## RESPUESTA A SEGUNDA SOLICITUD DE ACLARACIÓN AL ESTUDIO DE IMPACTO AMBIENTAL CATEGORÍA 2

PROYECTO: ESTUDIO, DISEÑO, CONSTRUCCIÓN Y FINANCIAMIENTO DEL  
CAMINO SAN JOSÉ – CALIDONIA – PLATANARES – PIXVAE

## RESPUESTAS A SEGUNDA ACLARATORIA

CONFORMACION DE  
CAUCE PUENTE RIO  
PIXVAE

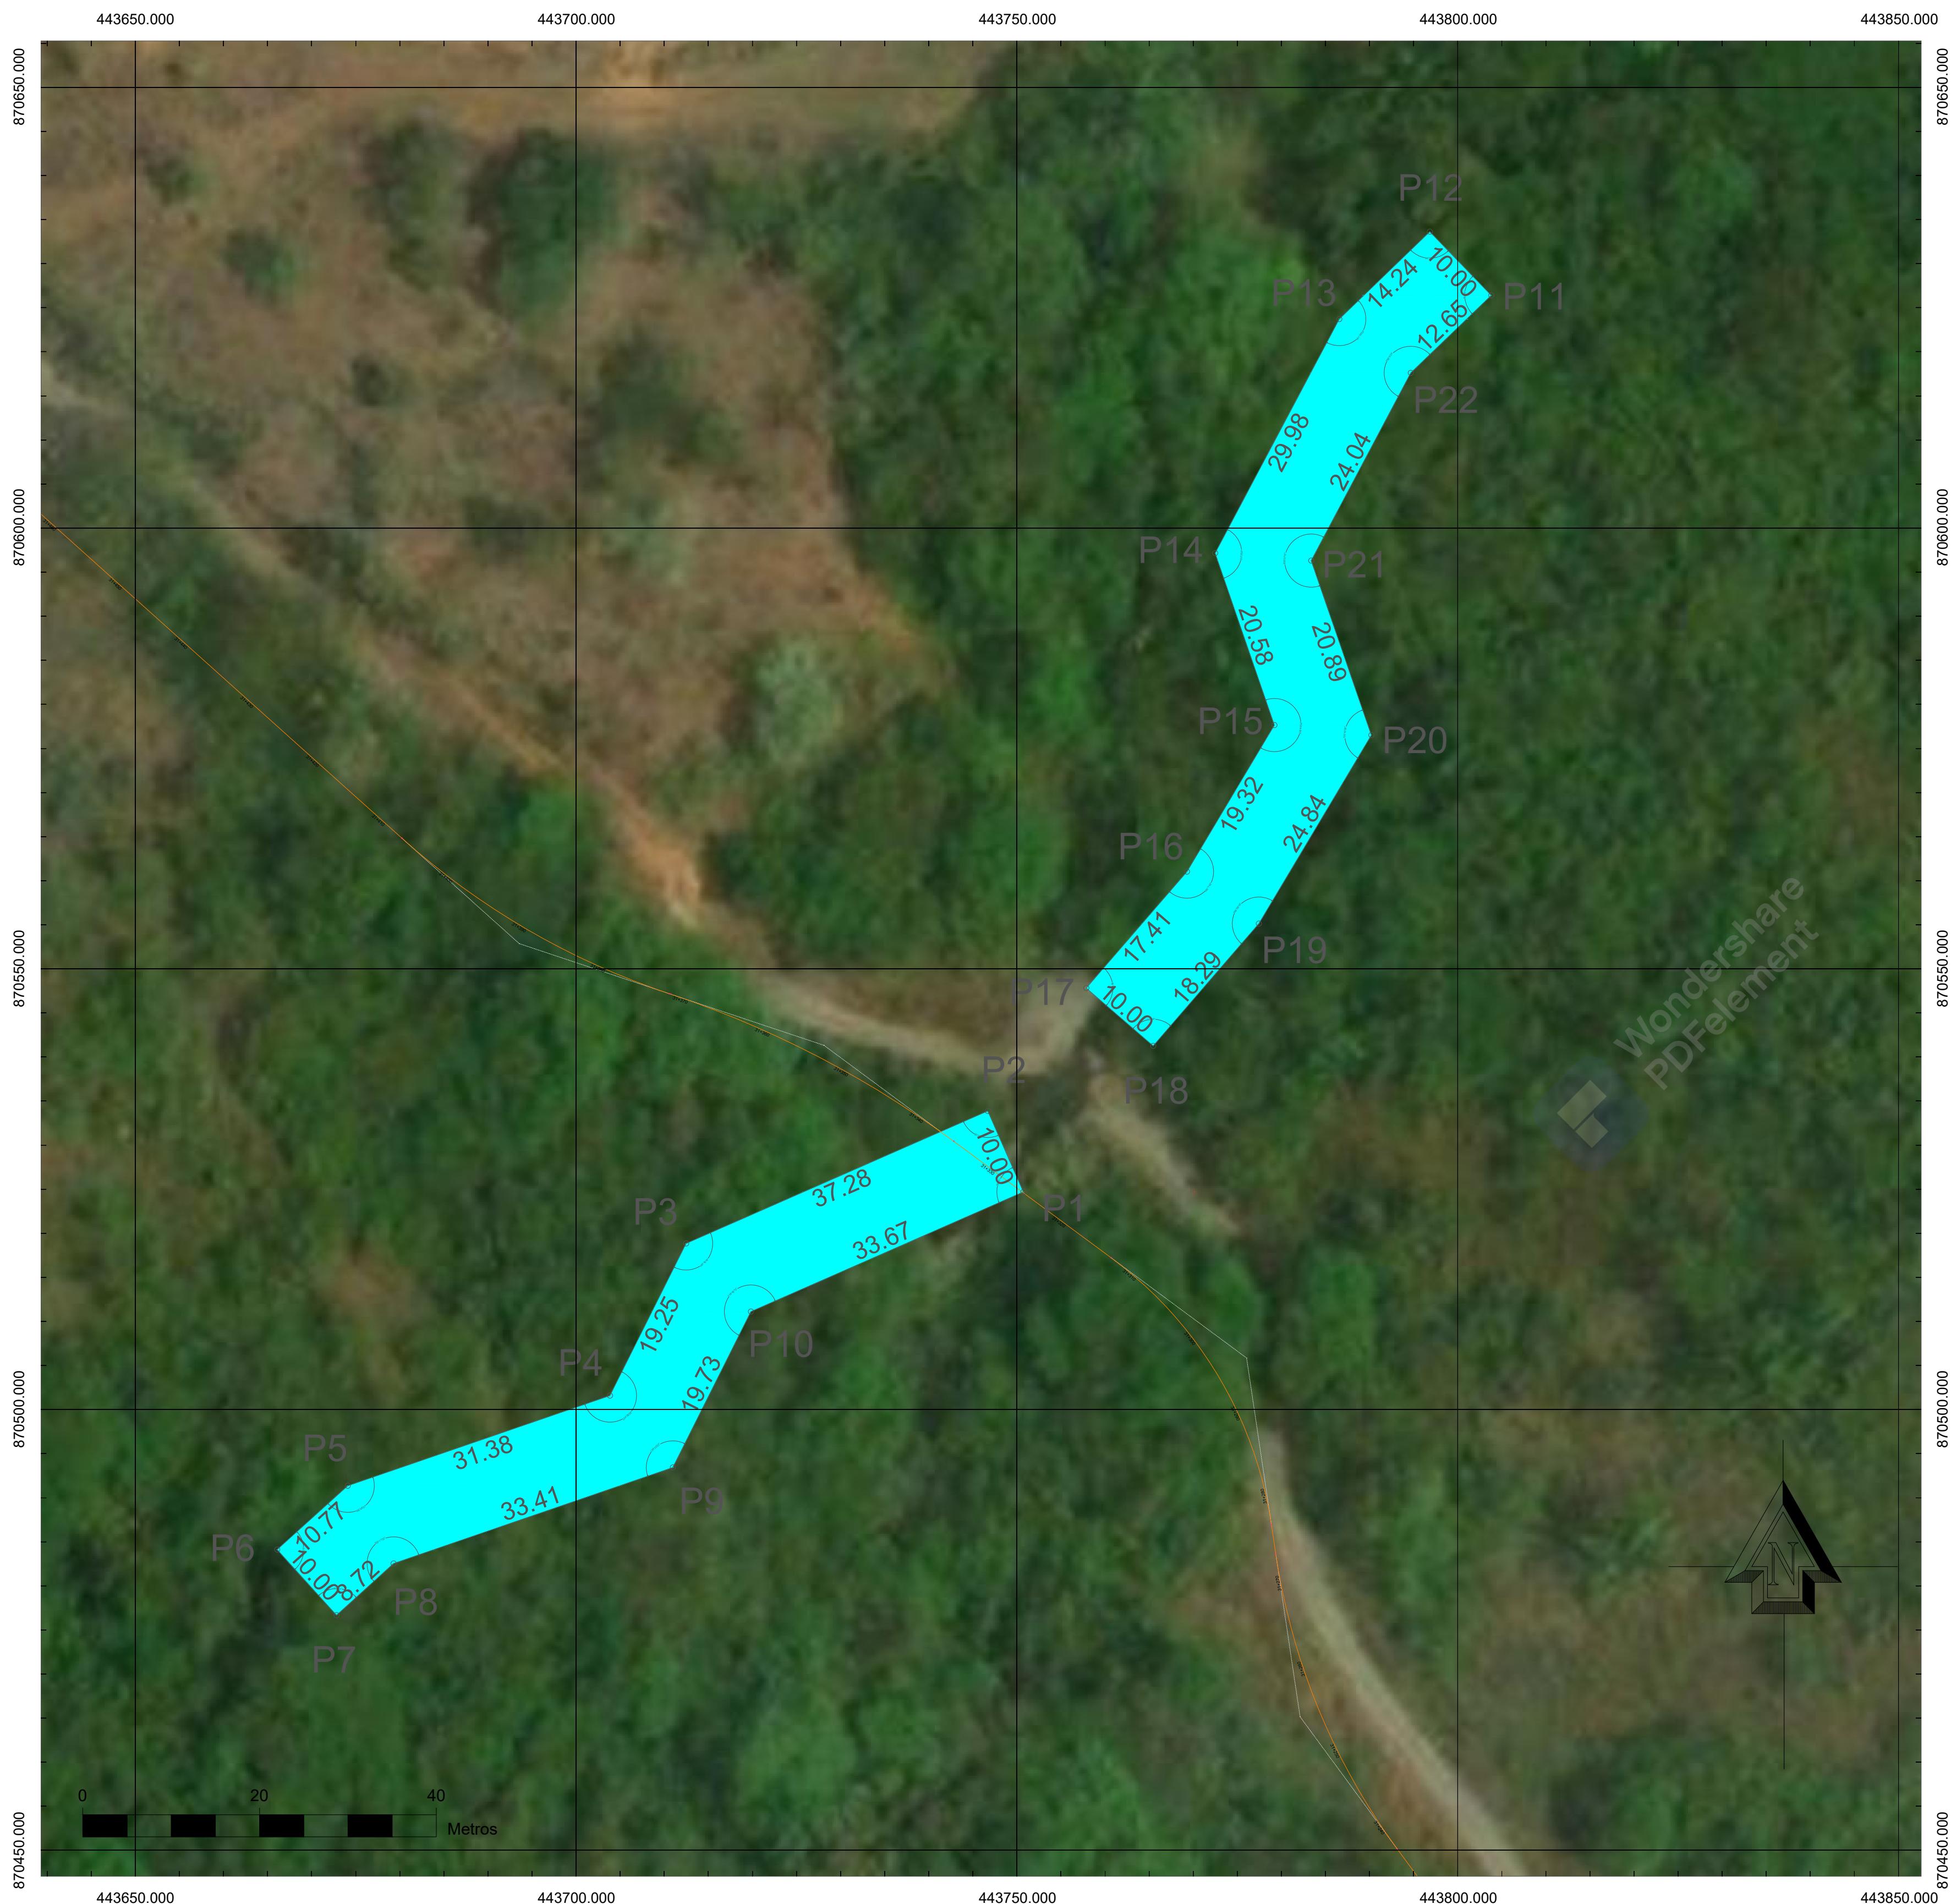
- a. Representar gráficamente en planos, las secciones donde se realizarán las actividades de conformación en el cauce de los ríos y aportar coordenadas UTM de las secciones a intervenir.

R: En planos adjuntos para cada caso se muestra la franja de 100 metros aguas arriba y aguas abajo, en las cuales se realizará la conformación de los cauces. Ver plano de conformación de Cauces:
